Věc: Rekonstrukce výpravní budovy v žst. Ostružná

Vysvětlení/ změna/ doplnění zadávací dokumentace č. 3

SO 01 – Výpravní budova

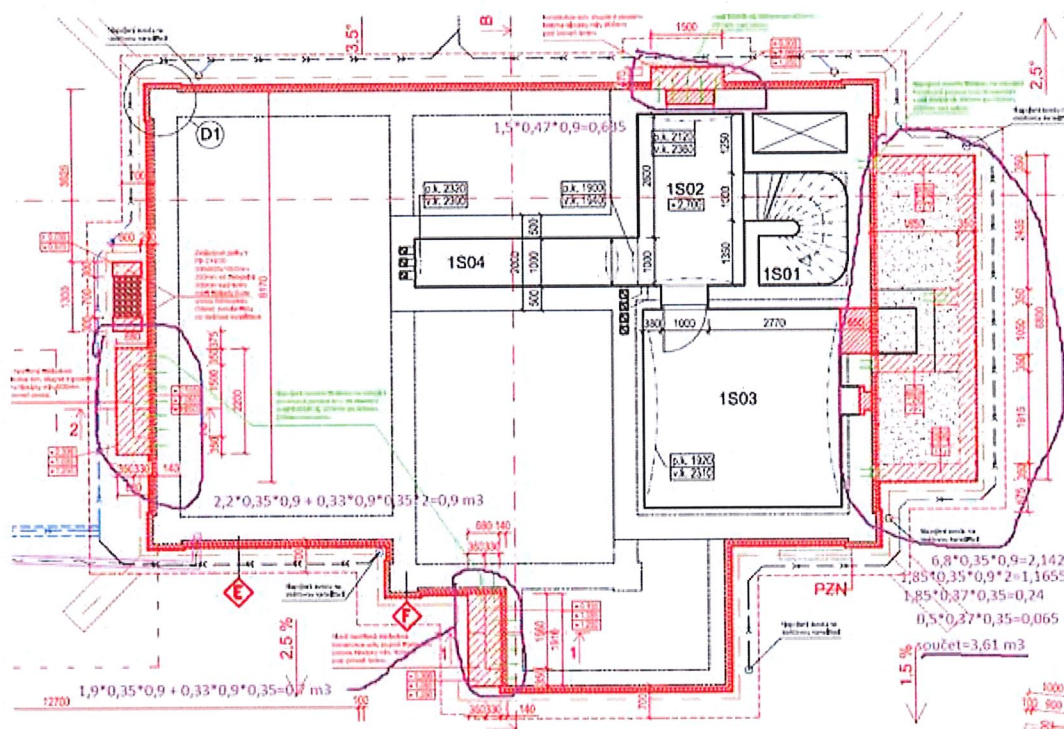
Dotaz č. 10:

V rozpočtu není uvedena venkovní čistící zóna před hlavním vstupem do výpravní budovy

Odpověď: čistící zóna je uvedena v položce č. 270

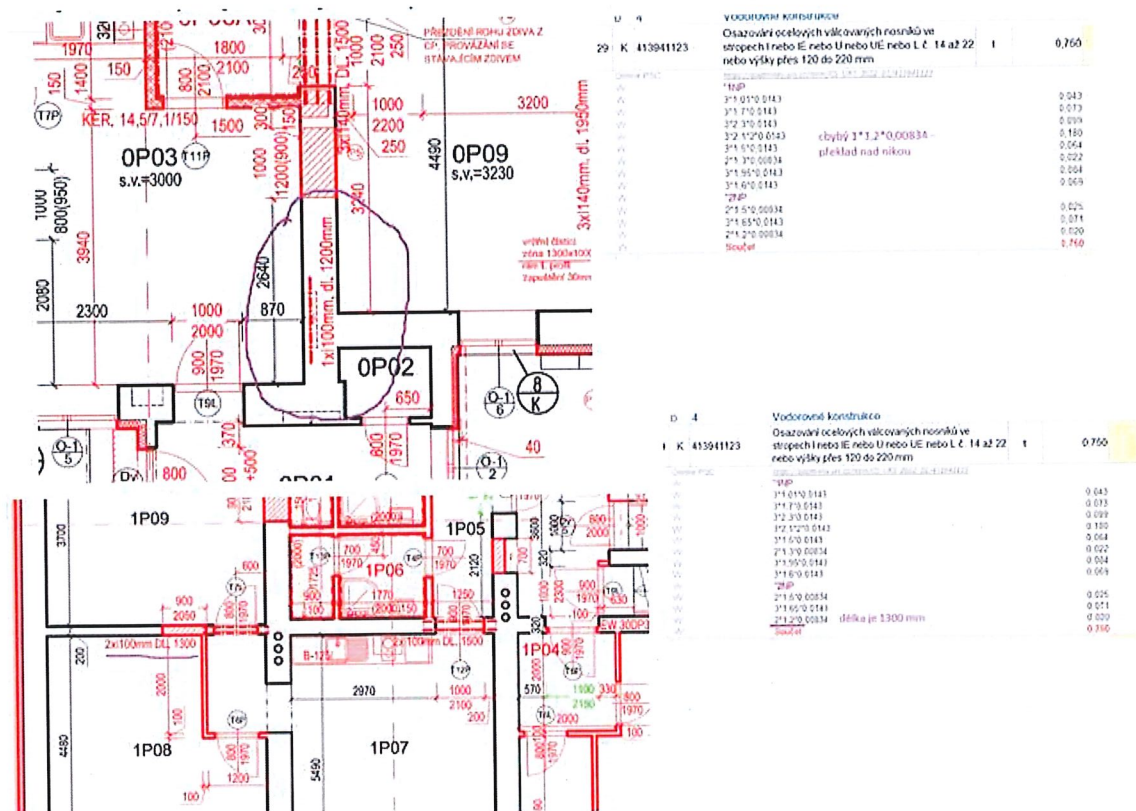
Dotaz č. 12:

V poskytnuté zadávací dokumentaci u objektu SO 01 - 02 stavební část je ve výkazu výměr u vodorovných konstrukcí v položce č. 29 nejsou uvedeny všechny ocelové překlady v 1NP a v 2NP je uveden špatný rozměr jednoho překladu.

Žádáme zadavatele o opravu výkazu výměr.

Odpověď: Upraveno ve výkazu výměr, položka 28.

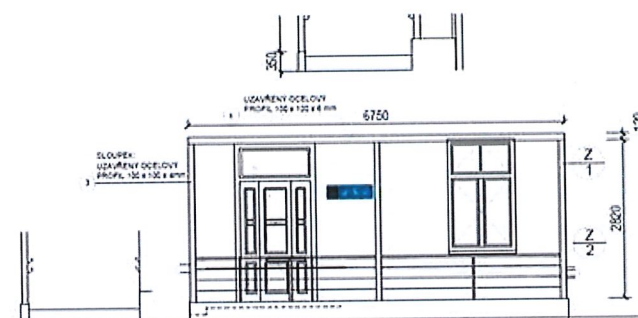
Dotaz č. 17:

V poskytnuté zadávací dokumentaci u objektu SO 01 - 02 stavební část u výpisu zámečnických prvků, konkrétně u Z1, chybí počet a rozměry zábradlí. Na schématu je znázorněno, že bude z TR.45x2 (jak madlo, tak vodorovná výplň), ale nikde není uvedeno množství. Navíc u této položky s označením 6 ve výčtu celkové hmotnosti je nesrovnalost z počty ks, které uvádíte v tabulce.

ceková hmotnosť nesedi s počty kusů

Detail - D1

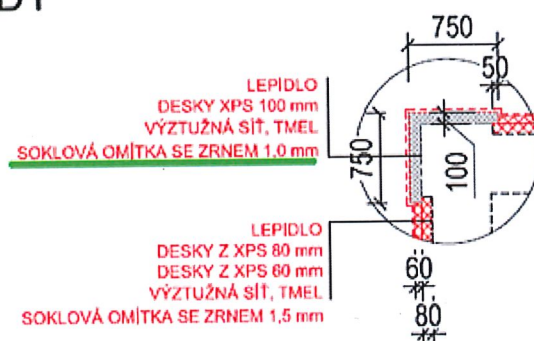
V poskytnuté zadávací dokumentaci u objektu SO 01 - 02 stavební část je ve výkazu výměr uvedeno použití rohových profilů AL 15x15 mm pouze u výplní otvorů. Jak se zamýšlí ukončení desky XPS tl.100 u detailu D1, kde vznikne asi 4cm ozub. Zde se nebude vkládat rohový profil?? U detailu D2 jsou použity desky pir 022, tak taktéž vznikne ozub, ten se bude nějak řešit? U šambrán se řešit roh nebude? Pouze omítkou?

Odpověď: Upraveno v položce 67 a 68

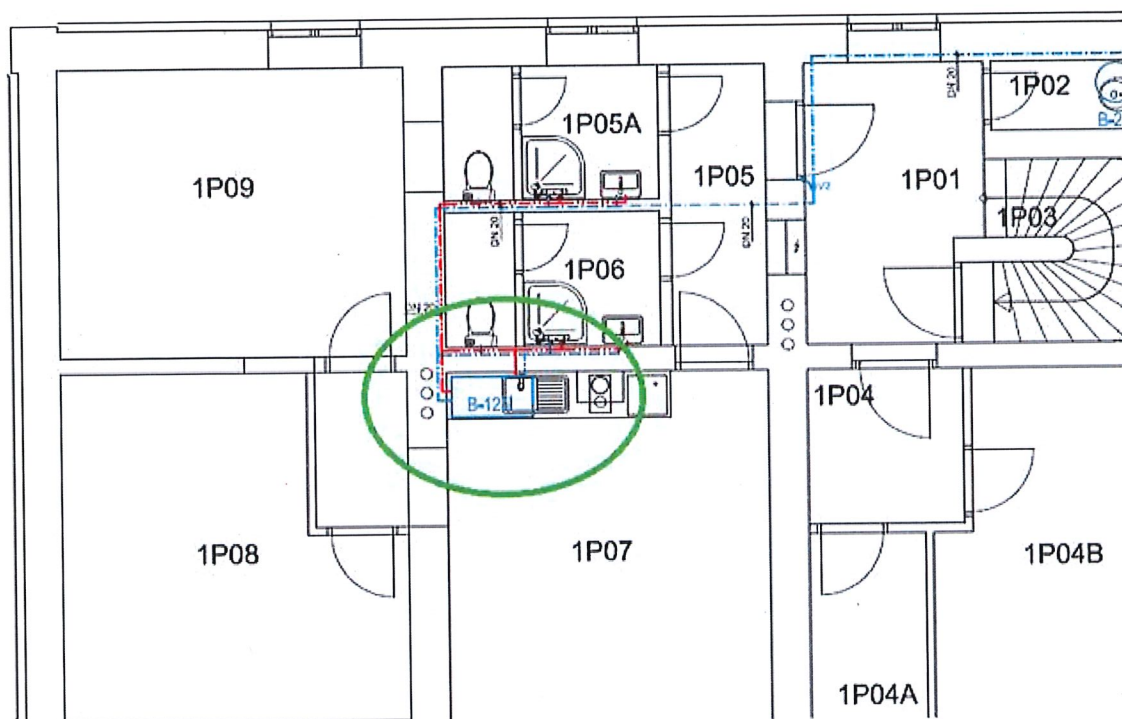
Dotaz č. 19:

V poskytnuté zadávací dokumentaci u objektu SO 01 – 03 – ZTI, ÚT je ve výkresové části v 2NP u rozvodu vodovodu nakreslen zásobník teple vody 125 l, v technické zprávě a také ve výkazu výměr je ale zásobník teplé vody 160 l a ještě 3ks. Ty další 2 ks jsem v dokumentaci nenašel.

Odpověď: Úprava výkazu výměr na 1ks, objem 160l

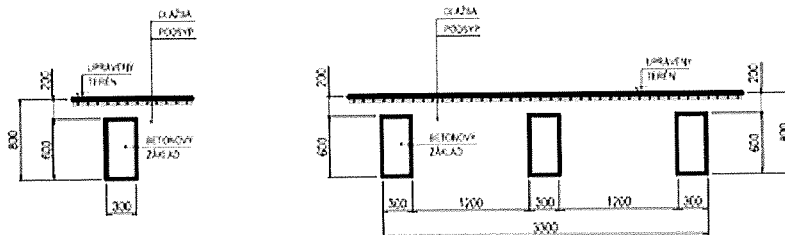
V poskytnuté zadávací dokumentaci u objektu SO 01 – 03 – ZTI, ÚT je ve výkazu výměr počítáno se 3 sprchovými bateriemi. Dle výkresů jsem napočítal dva sprchové kouty.

Odpověď: Upraveno ve výkazu výměr na 2ks.

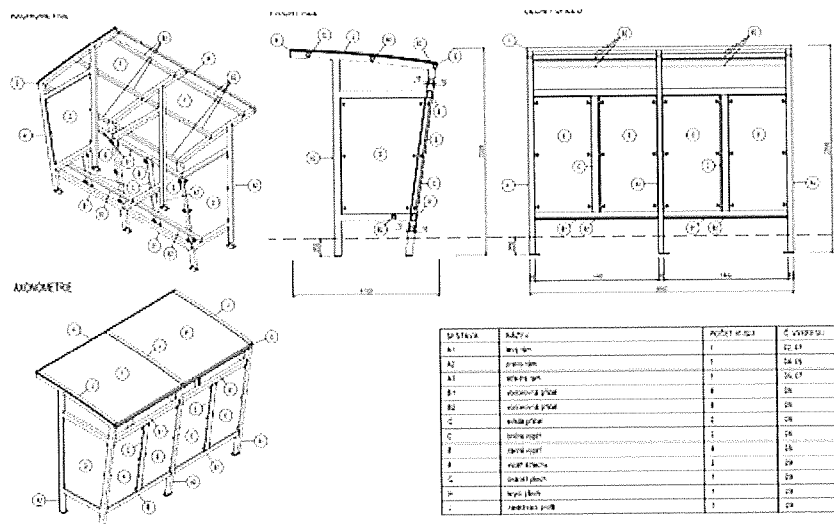
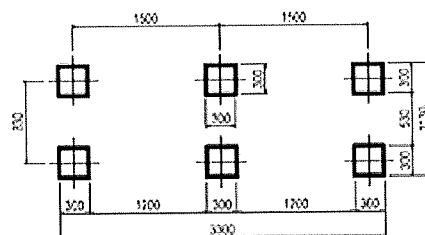
V poskytnuté zadávací dokumentaci u objektu SO 01 – 07 – Mobiliář. V půdorysu zpevněné plochy a mobiliář D1.1.b.01 není uvedeno a zakresleno místo, pro zhotovení základu pro kontejner.

Žádáme zadavatele o vysvětlení a zhotovení místa určení pro kontejner.

Odpověď: Umístění se předpokládá v místě stávajících nádob na odpad před budovou, přesné umístění bude řešeno v rámci AD.
